Keuringsverslag van een elektrische laagspanning- en zeer lage spanningsinstallatie

NIET CONFORM

Straatnaam Vossenstraat
Huisnummer 2
Busnummer 0001
Postcode 3060
Gemeente BERTEM
Land België

Type : woning

Afbeelding schakel- en verdeelbord:

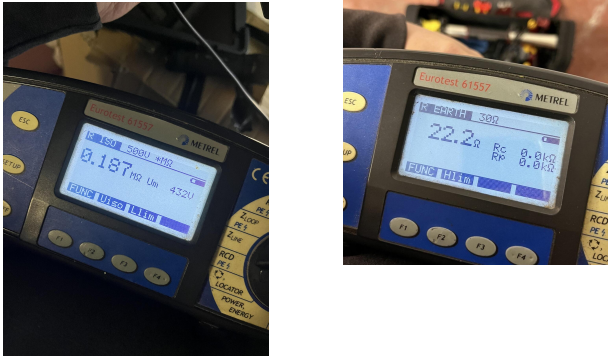
- I1.01 Eéndraadschema van de installatie is niet aanwezig. (Boek 1 Afdeling 2.12 - 2.13 en 3.1.2)
- I1.03 Situatieschema van de installatie is niet aanwezig. (Boek 1 Afdeling 2.12 - 2.13 en 3.1.2)
- I2.02 De waarde van de isolatieweerstand van één of meerdere stroombanen is kleiner dan 0,5M ohm. (Boek 1 Onderafdeling 6.4.5.1.)
- I5.11 Niet gebruikte invoeringen van het verdeelbord zijn niet correct of onvoldoende afgedicht. (Boek 1 Afdeling 5.1.4. en 4.2.2.3.)
- I6.03 De nominale stroomsterkte van de algemene en/of bijkomende differentieelschakelaar dient aangepast te zijn aan de overstroombeveiliging. (Boek 1 Afdeling 4.4.1.)
- I8.07 Leidingen zijn te bevestigen met aangepaste bevestigingsmiddelen. (Boek 1 Onderafdeling 5.2.2. en 5.2.9.)
- N3 Het is niet uitgesloten dat bij een nacontrole bijkomende inbreuken worden vastgesteld bij voorleggen schema's.
